改善箇所説明図

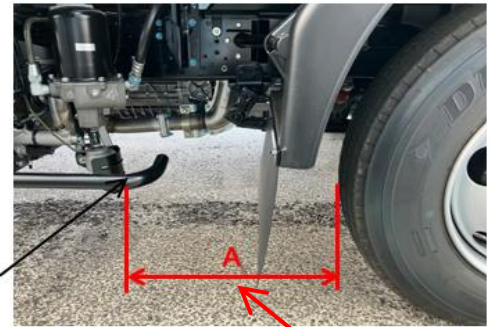
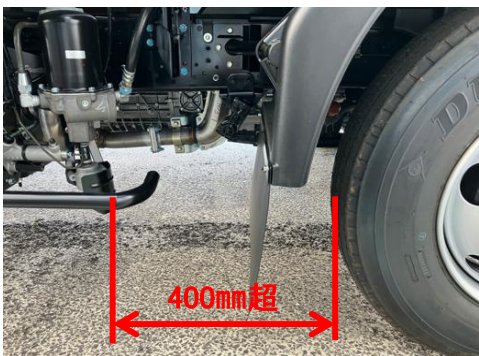
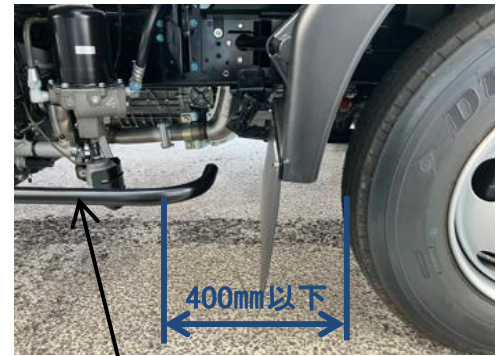
基準不適合発生箇所

サイドガード(巻込防止装置)において、設計時に基準適合性の確認に不備があったため、右側サイドガード平面部前端と右前車輪後端との距離が400mmを超えて取り付けられており、保安基準に適合しない。

全車両、車両右側サイドガード本体を対策品に交換する。
